**Frå:** Larissa Dahl  
**Send:** torsdag 27. januar 2022 15:14  
**Til:** Vidar Langenes  
**Kopi:** Are Frøysland Grande  
**Emne:** Svar vedr. dispen i sak 21/8474 krav om heis - gbnr 137/259 Alver

**Emne:** Fw: Svar vedr. dispen i sak 21/8474 Nyhammer Avklaring etter førehandskonferanse - gbnr 137/259 Alver

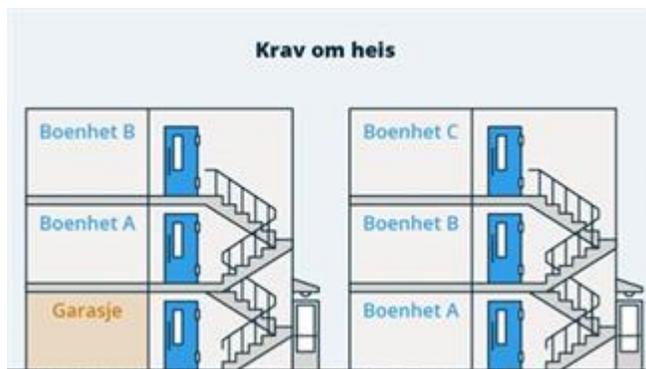
Det er bygg med krav om heis ifølge TEK §12-3 når leilighetene skal plasseres i 3 etasjer inklusivt loft med inngang kun i nederste etasje. Viser til figur i TEK §12-3:

Så det må søkes fråvik frå kravet med grunngeving evt. i økonomiske grunner for kostnad for ombygging for heissjakt, etc.

Og det kommer krav i TEK §8-5 om trinnfri adkomst til leilighet med tilgjengelig boenhet i tillegg. Det skal søkes fråvik med argumentasjon. Det er vanlig å søke om fråvik fra TEK ved bruksendring av eksisterende næringslokaler til boliger.
